# 新竹縣政府工程查核代表照片表

工程名稱：新整建運動場地—室外運動場地整修建工程

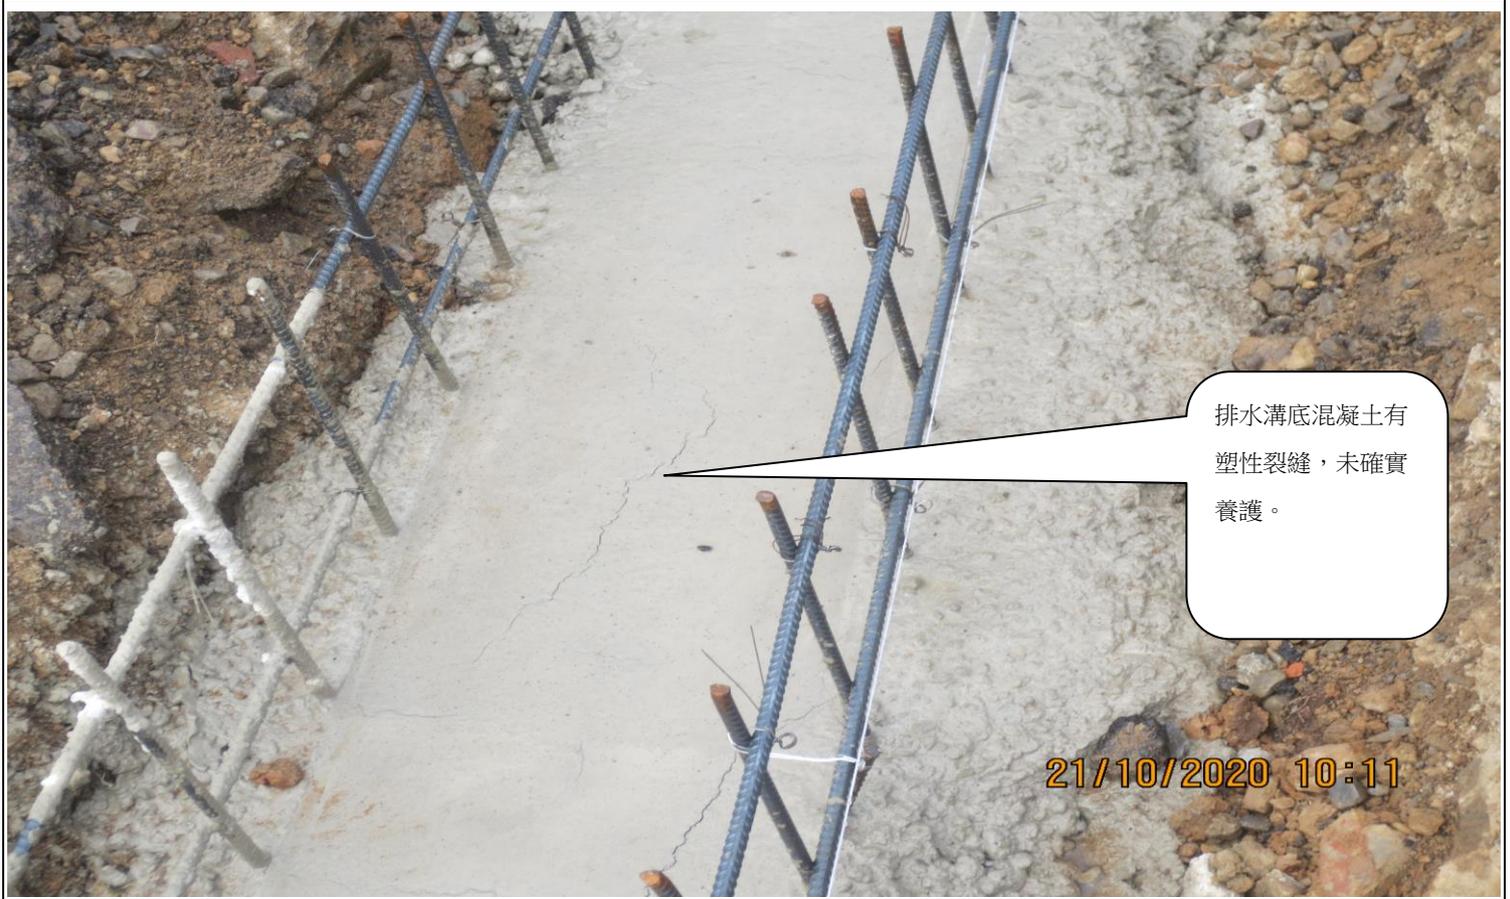
排水溝底混凝土有塑性裂縫，未確實養護。

排水溝底混凝土有塑性裂縫，未確實養護。
